# BOLETIM TÉCNICO

BT0174

Assunto: Portas Pré-Pintada

Modelos: BRM39A, BRD41A, CRD41A

Fig.01

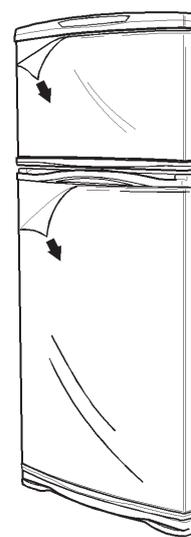
**Nota:** As Portas Pré-Pintadas possuem uma Etiqueta indicativa conforme figura 01.

O Filme deve ser retirado com movimentos leves, pois quando retirada rapidamente, formará um campo eletromagnético podendo causar "choque".
